**MEMOIRE DE REPONSE A L'AVIS de la MRAe n° 2025-6107 DU 8 JANVIER 2026
RELATIF A L'INSTALLATION D'UNE AFFINERIE DE PLOMB
SUR LE SITE DE TRAITEMENT DES DECHETS REVIVAL – DERICHEBOURG
SITUE SUR LA COMMUNE DE CASTINE-EN-PLAINE (14)**

DATE : 19 FEVRIER 2026

REVISION 0

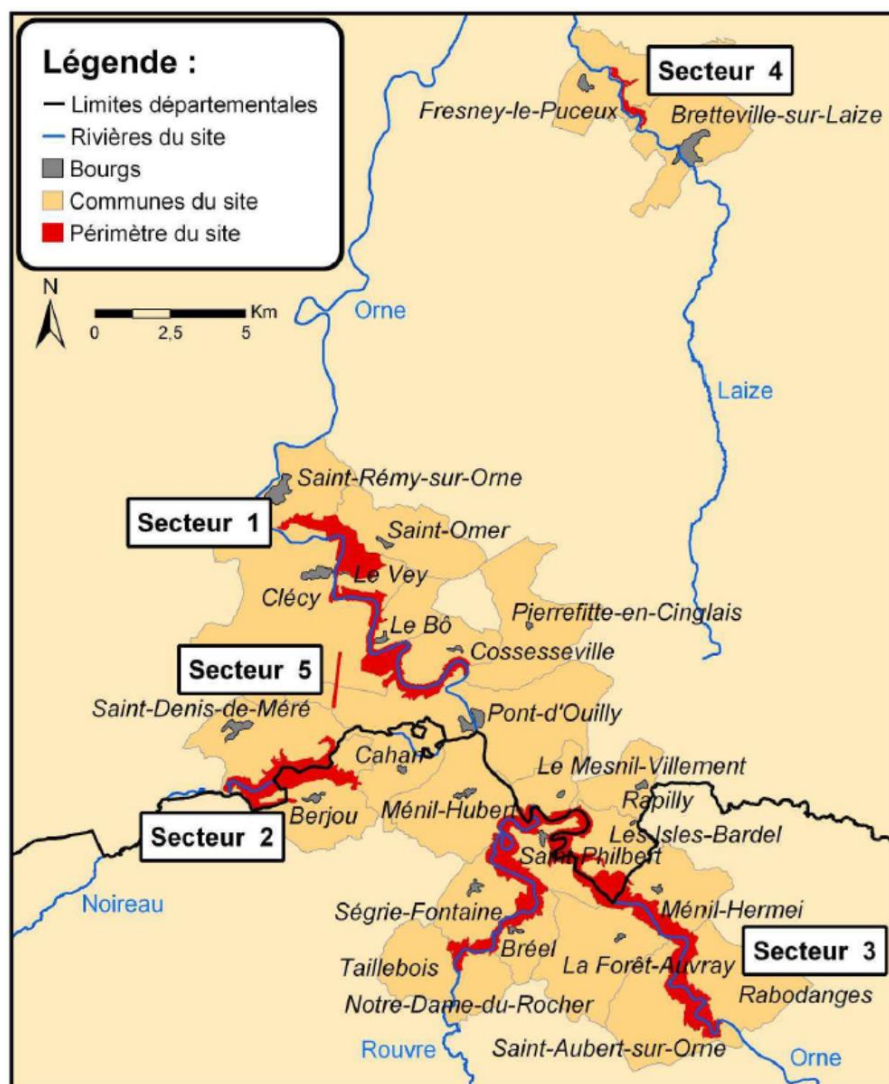
Avis de la MRAE : « Selon le dossier (p 230 – EI) « au regard de l'éloignement, l'incidence sur les zones Natura 2000 est considéré comme nulle ». Pourtant, la Laize, incluse dans le site Natura 2000 la « Vallée de l'Orne et ses affluents », fait l'objet d'une étude d'incidence des rejets futurs du projet en annexe III, qui conclut à un risque de dépassement des valeurs de concentration admissibles pour trois métaux (le cadmium, le mercure et le cuivre). Pour l'autorité environnementale, l'évaluation des incidences sur le site Natura 2000 de la « Vallée de l'Orne et de ses affluents » nécessite d'être complétée et réexaminée au regard des impacts du projet sur la qualité des eaux de la Laize et celle de l'Orne dont elle est un affluent, notamment en ce qui concerne les espèces sauvages dites « d'intérêt communautaire » présentes (Lamproie marine, Lamproie de planer, Saumon atlantique, Chabot, Écrevisse à pieds blancs, etc.).

L'autorité environnementale recommande de compléter et revoir l'évaluation des incidences sur le site Natura 2000 la « Vallée de l'Orne et ses affluents » au regard des impacts des rejets engendrés par le projet sur la Laize et les espèces sauvages dites « d'intérêt communautaire » présentes dans la rivière. »

Comme indiqué sur la carte ci-après (source : DocOb du site Natura 2000, CPIE des Collines Normandes / CPRF de Normandie), la zone Natura 2000 est séparée en 5 unités géographiques :

Dans le cas particulier de la Laize, le cours d'eau n'est pas inclus dans le site Natura 2000 comme rappelé dans le DocOb :

En effet, seuls les coteaux de la Laize sont visés par le classement Natura 2000 : la protection porte sur les habitats naturels d'intérêts européens. Ainsi, il n'est pas retenu d'action spécifique sur le cours de la Laize.

Au vu de ces éléments, les rejets du site de Rocquancourt n'ont pas d'incidence sur les habitats naturels et les espèces visés par le classement Natura 2000 de l'Orne et de ses affluents (secteurs 1, 2, 3 et 5).

Au vu de ces éléments, les rejets du site de Rocquancourt n'ont pas d'incidence sur les habitats naturels visés par le classement Natura 2000 de la Laize (secteur 4).

Mesures de pluviométrie sur site

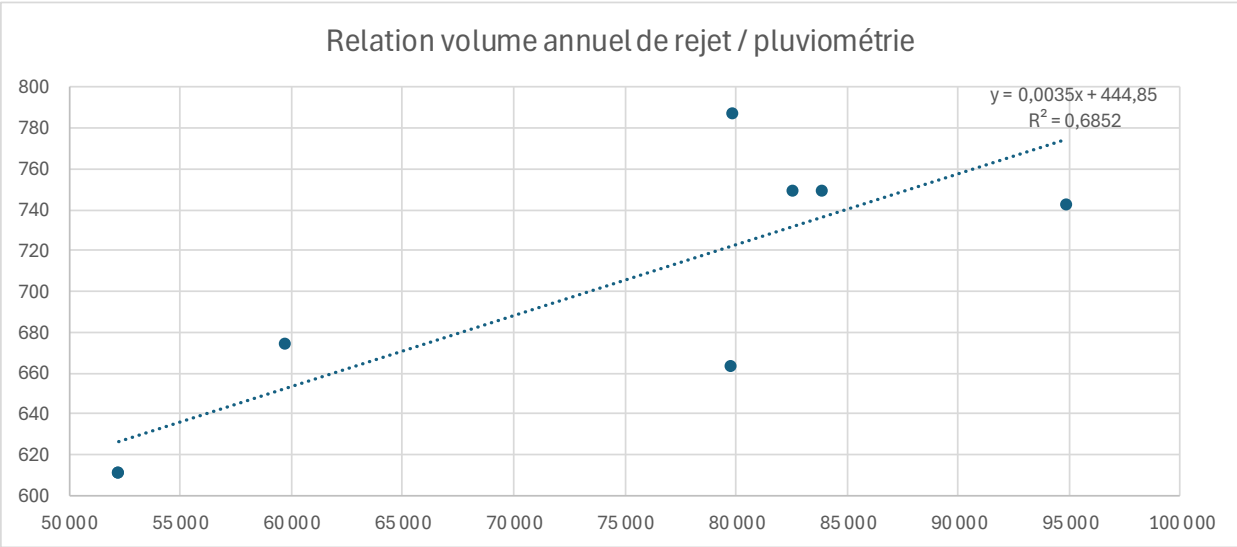
Le dossier (p 254 – EI) présente une partie des résultats des suivis de la qualité des eaux pluviales pour l'année 2023 pour laquelle des dépassements « ponctuels » des paramètres DBO5, DCO, MES, plomb et zinc ont été observés par rapport aux seuils définis par l'arrêté préfectoral d'autorisation de l'activité de traitement des déchets du 8 juillet 2010. Or, ces seuils ont été modifiés par l'arrêté ministériel du 7 juillet 2023. Ainsi, au-delà du dépassement pendant trois mois des anciens seuils signalé dans le dossier, c'est la moyenne annuelle des concentrations en plomb dans les eaux rejetées en 2023 (0,2 mg/L) qui dépasse le nouveau seuil réglementaire de 0,1 mg/L. Pour l'autorité environnementale, l'étude d'impact nécessite de présenter l'ensemble des suivis de la qualité des rejets des eaux pluviales au milieu naturel pour 2024 et 2025 et d'en comparer les résultats avec les nouveaux seuils réglementaires.

De plus en cas de période d'étiage sévère et de la survenue d'une pluie d'orage, Le bassin d'orage permet de tamponner suffisamment ce volume d'eau pluviale puisqu'il est conçu pour lisser les débits sur une période longue. Son dimensionnement est basé sur des décades pluviométriques, soit des pluviométrie cumulées sur 10 jours de pluies consécutives totalisant 100 mm.

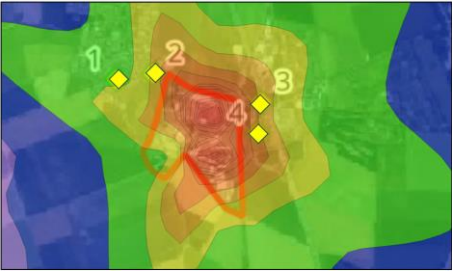
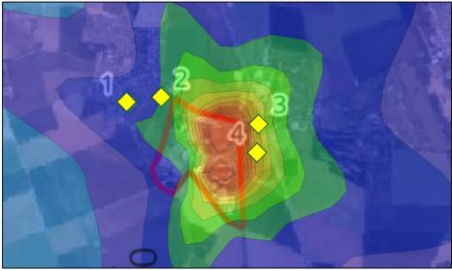
Avis de la MRAE : « En ce qui concerne les pollutions diffuses, un plan de surveillance a été mis en place depuis 2022. Sur le site, 25 collecteurs de poussière sont disposés en prenant en compte la direction des vents, les points de rejets canalisés et l’implantation des tiers. La rose des vents présentée en figure 8 de l’évaluation des risques sanitaires (Cf. figure 11 ci-dessus) n’est cependant pas identique à celle présentée figure 42 de la même étude (Cf. Figure 12 ci-dessus). Cette incohérence est à corriger et la disposition des collecteurs de poussière à

être adaptée en conséquence, en tenant compte de la proximité de la maison des assistantes maternelles, ainsi que de la présence éventuelle sous les vents dominants de l’école primaire et de l’équipement sportif situés au nord-ouest du site. Le dossier indique qu’un plan d’amélioration a été mis en oeuvre en 2024 – 2025 consistant, notamment, à repositionner les collecteurs de poussière au plus près des zones potentiellement émissives afin d’affiner l’analyse des rejets diffus et à proposer des mesures de réduction des émissions (utilisation de brumisateurs, de mousses...). Le dossier ne précise pas les nouvelles localisations des collecteurs de poussière.

L’autorité environnementale recommande de préciser la localisation des collecteurs de poussière au regard de la direction des vents et de la présence d’établissements accueillant du public sensible. Elle recommande également de détailler les mesures de suivi des émissions canalisées et diffuses de polluants, notamment la fréquence des mesures, les seuils et objectifs ainsi que les mesures correctrices à mettre en oeuvre en cas de dépassement de ces seuils. »

Afin de surveiller les niveaux d’exposition dans l’environnement du site, en prenant en compte les données météorologiques locales relevées sur la station météorologique du site mais également les voies d’exposition prépondérantes en fonction des cibles présentes, il est proposé de faire évoluer le plan de surveillance.
